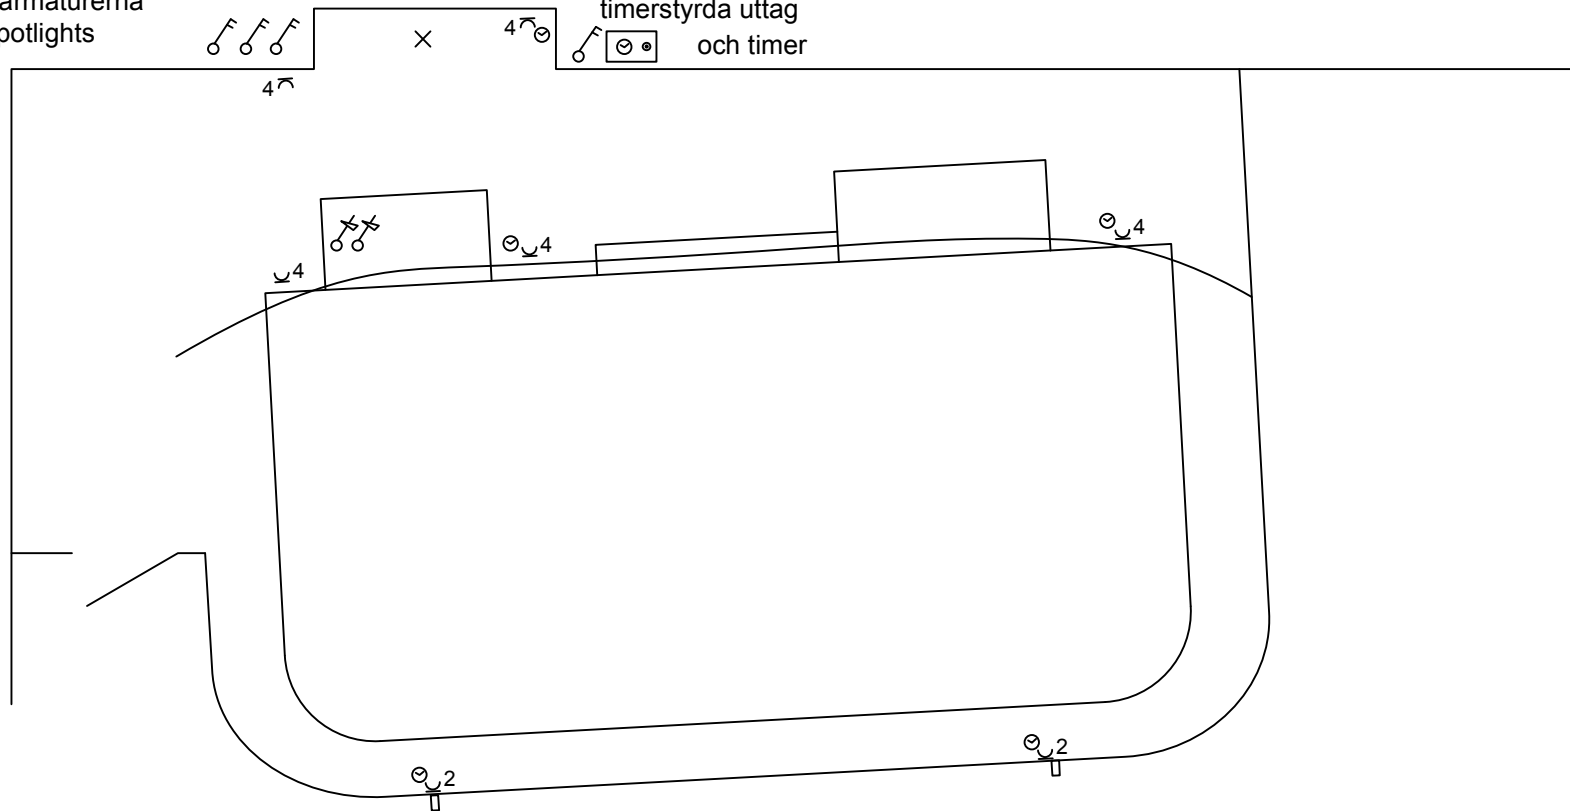
Brytare för uttagen mitt emot på banan, för stora armatureerna och för spotlights

Vridbrytare för timerstyrda uttag och timer

Vi önskar oss att kåporna på de timerstyrda uttagen har en annan färg än den vanliga.

Man skulle kunna dra strömmen till uttagen på publiksidan av banan uppifrån genom de ihåliga svarta metallstolparna.

Det finns plats att sätta uttag på själva banans stomme i närmast ingången och längst in.

Dessutom används den befintliga panelen under reläerna.

Kabelövergångarna mellan vägg, kulshållarens stolpar och själva banan behöver vara så flexibelt utformade att man kan flytta stolparna bortåt 1 m.

Med tanke på att t.ex. luftledningsreparationer kan ta lång tid, så behöver timern tillåta oavbruten drift 1-2 timmar.
